DĖL PIRKIMO SĄLYGŲ PAAIŠKINIMO

Marijampolės savivaldybės administracija (toliau – Perkančioji organizacija) atviro konkurso būdu vykdo dviračių ir pėsčiųjų tako įrengimo Marijampolės mieste nuo A. Civinskio iki Aušros gatvės darbų supaprastintą pirkimą (toliau – Pirkimas). Skelbimas apie Pirkimą 2025 m. vasario 13 d. paskelbtas internetinėje svetainėje <http://www.marijampole.lt> ir Centrinėje viešųjų pirkimų informacinėje sistemoje (toliau – CVP IS) <https://viesiejiirkimai.lt>, Pirkimo Nr. 1168107.

13.5. TURĖKLAS ANT POLIŲ

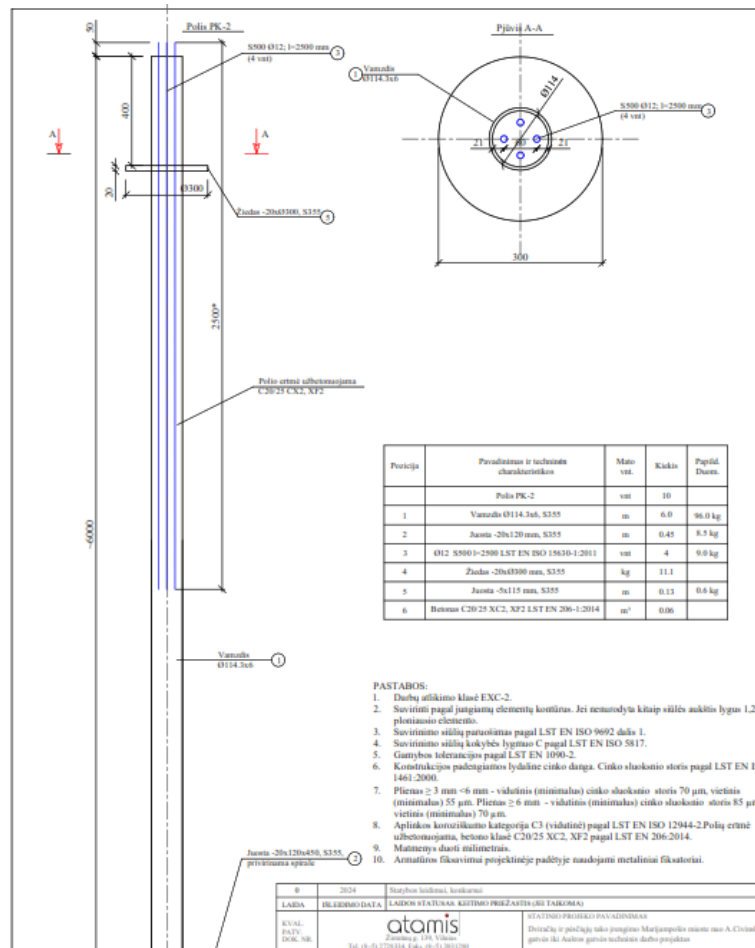
5 Klausimas. „Projekte nurodyta, kad turėklai turi būti dažomi C4 dažų sistema, DKŽ nurodyta kad plieninės konstrukcijos dažomos C3. Patikslinkite kuria sistema turi būti dažomos metalinės konstrukcijos.“ (kalba netaisyta)

Turėklai karštai cinkuoti ir dažyti. Plieninės turėklų konstrukcijos padengiamos antikorozine dažų sistema, kurios atsparumas aplinkoje C4 pagal LST EN ISO 12944-2:2018, ilgaamžiškumas aukštas (>15 metų) pagal LST EN ISO 12944-1:2018.

5.5.	Plieninis kampuotis L150x50x8 S235	kg	114,0
5.6.	Plieninių konstrukcijų antikorozinis dažymas C3 aplinkos agresyvumo klasei.	m ²	865,0

5 Atsakymas. Padengti C4.

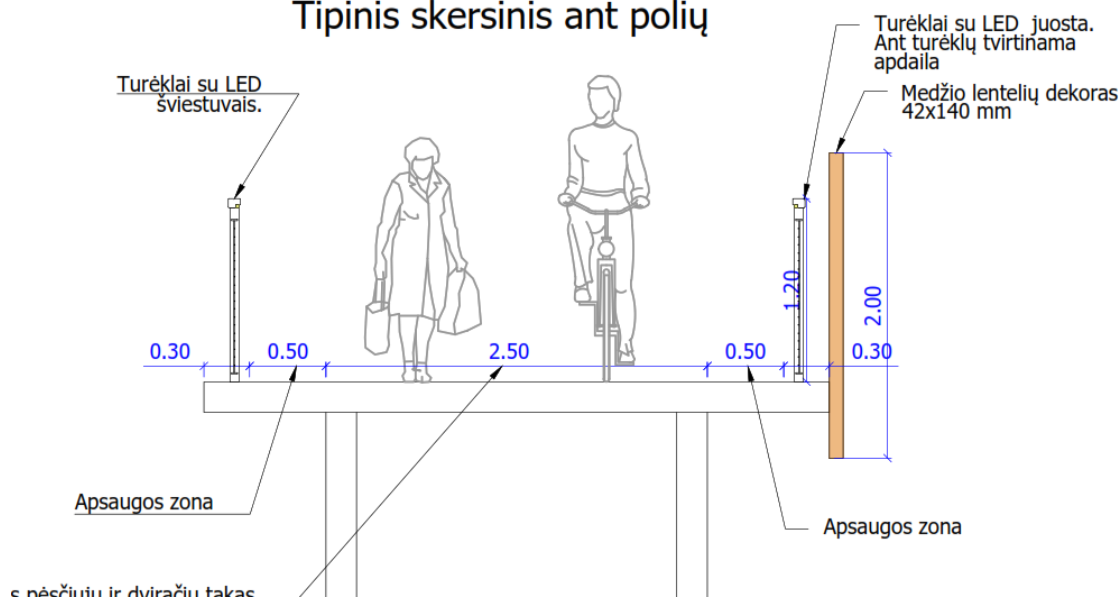
12 Klausimas. „Pateikite apatinių tvoros tvirtinimo padų matmenis.“ (kalba netaisyta)

12 Atsakymas. Papildomos TS: Pamatas ne mažesnis kaip 0,8 m gylio ir 0,2 m pločio ir pagal gaminio tiekėjo reikalavimus.
